Dodatek č. 2

ke smlouvě o dílo č. T-050-00/15 ze dne 26. 2. 2015

1. Smluvní strany se dohodly na uzavření tohoto Dodatku č. 2 (dále jen „dodatek“) ke smlouvě o dílo č. T-050-00/15 ze dne 26. 2. 2015, uzavřené na základě výsledku zadávacího řízení veřejné zakázky „**VSŠ a VOŠ Moravská Třebová – plynofikace a decentralizace zdrojů tepla,**“ ve znění Dodatku č. 1 ze dne 31. 8. 2015 (dále jen „smlouva o dílo“).
2. Úprava předmětu díla je provedena z následujících důvodů:
 - 2.1 Po provedení odkrytí střešního pláště bylo zjištěno, že v navržených místech průchodů odkouření stávající střechou se nachází trámy střešní konstrukce a je nutné vyhnout se této konstrukci. Od daného objektu nejsou a nebyly v průběhu přípravy projektové

VZD – 002 – Výkres místnosti zdroje

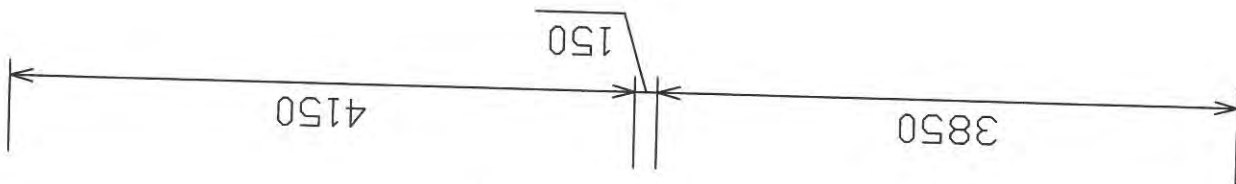
OZNÁMENÍ ZMĚNY		číslo OZ: 9	
Zhotovitel:	EVČ s.r.o.		
Investor:	AS-PO	Datum: 13. 8. 2015	
Název akce: „VSS a VOŠ Moravská Třebová – plynofikace a decentralizace zdrojů tepla“			
Způsob odeslání / předání datum:	poštou ☐	e-mailem ☐	faxem ☐
	osobně ☒		
Odkazy	na specifikaci:	ANO	
	na výkresy:	ANO	
	na rozpočtové podklady:	ANO	
	na jinou část smlouvy:		
Předmět změny: Přívod spalovacího vzduchu pro PS 28 - zdroj tepla v objektu č. 75. Popis a zdůvodnění změny: V projektové dokumentaci pro PS 28 – zdroj tepla v objektu č. 75 projektant v profesi stavební zapomněl do projektu této části zakomponovat požadavky profese vzduchotechniky, které spočívají v osazení 1 x dveřní hliníkové mřížky o rozměru 600 x 200mm a 2x protidešťové hliníkové žaluzie 560 mm x 250 mm s pozinkovanou sítí. Ve výkazu výměr, který sloužil pro ocenění dané stavby v nabídkovém řízení, však tyto položky chybí. Realizace tudíž nemá dané komponenty v ceně a zároveň dodané na stavbě.

stávající otvor nad dveřmi
– stěnová mřížka
600x150 mm (0,039 m²)

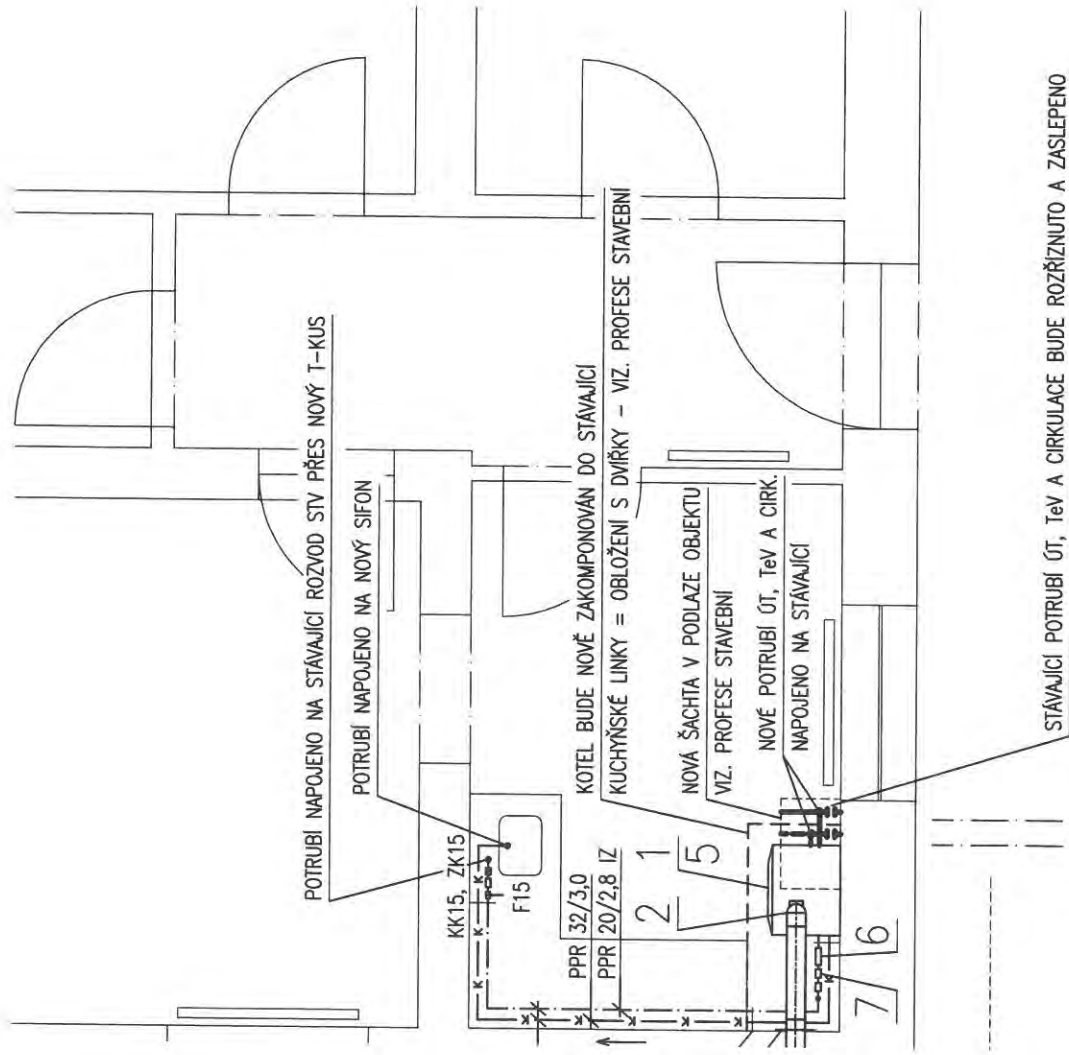
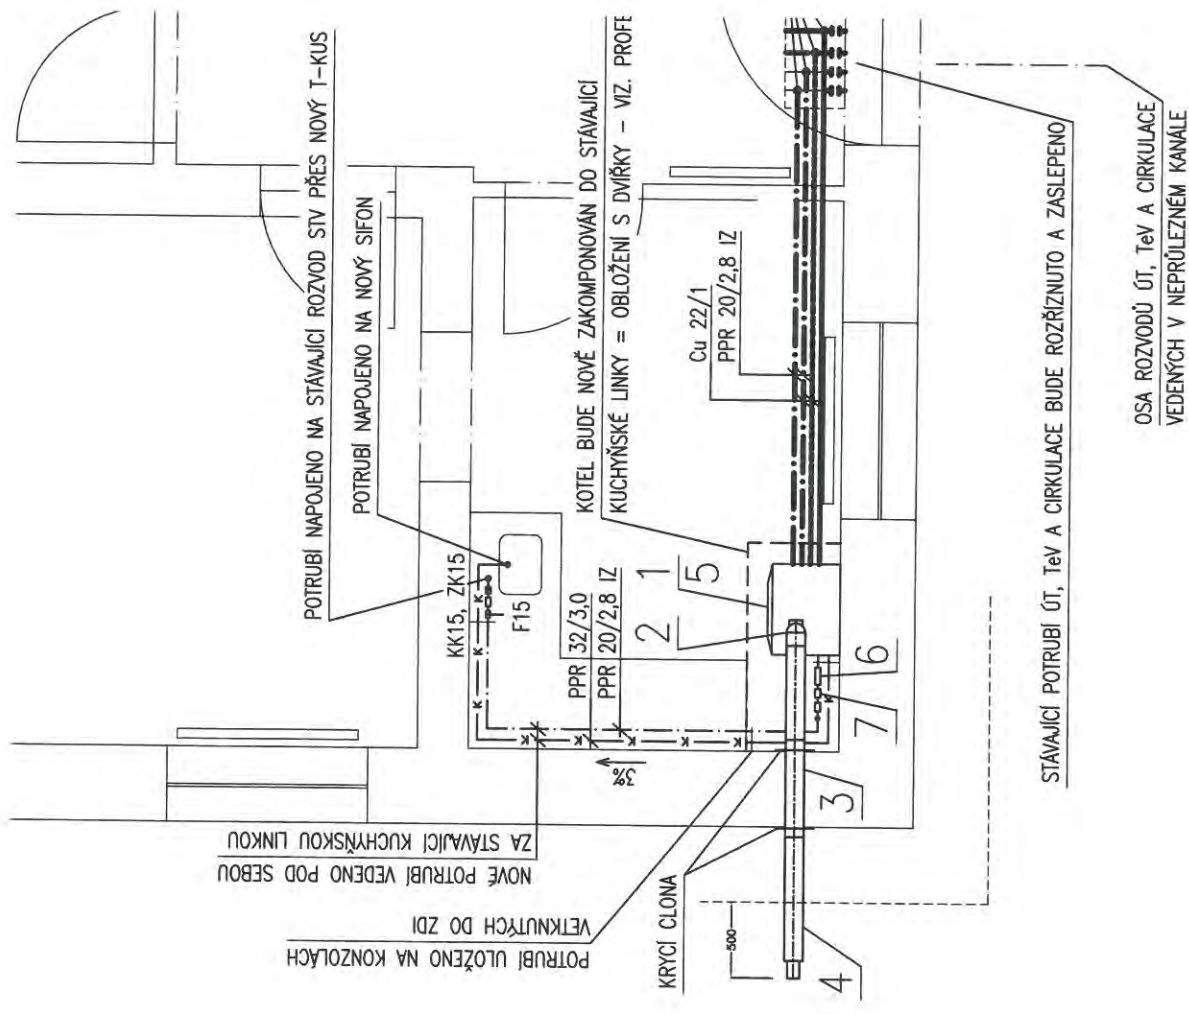
OZNÁMENÍ ZMĚNY		číslo OZ: 11	
Zhotovitel:	EVČ s.r.o.		
Investor:	AS-PO	Datum: 2. 9. 2015	
Název akce: „VSS a VOŠ Moravská Třebová – plynofikace a decentralizace zdrojů tepla“			
Způsob odeslání / předání datum:	poštou ☐	e-mailem ☐	faxem ☐ osobně ☒
Odkazy	na specifikaci:	ANO	
	na výkresy:	ANO	
	na rozpočtové podklady:	ANO	
	na jinou část smlouvy:		
Předmět změny: Identifikace stávajícího skutečného vstupu do objektu starého venkovního rozvodu ÚT a TV a napojení potrubí ÚT a TV od nového kotle na patu stávajícího rozvodu.			
Popis a zdůvodnění změny: V projektové dokumentaci je špatně vyprojektováno napojení potrubí ÚT a TV od nového zdroje tepla na stávající rozvod. Dle skutečnosti není napojení pod kotlem v kuchyni nýbrž v chodbě před vstupními dveřmi do objektu bez vstupní šachty. K určení správného vstupu potrubí ÚT a TV bylo zapotřebí před objektem provést 4x kopanou sondu o rozměrech 0,5 x 1 x 1,2 m. V aktuální digitalizaci inženýrských sítí, kterou projektant obdržel jako podklad pro projektování, nebyl tento rozvod v tomto úseku správně zanesen a z vizuálního hlediska nešlo tuto část rozvodu odhalit. Ani uživatel objektu nebyl schopen říci, kde je stávající vstup.
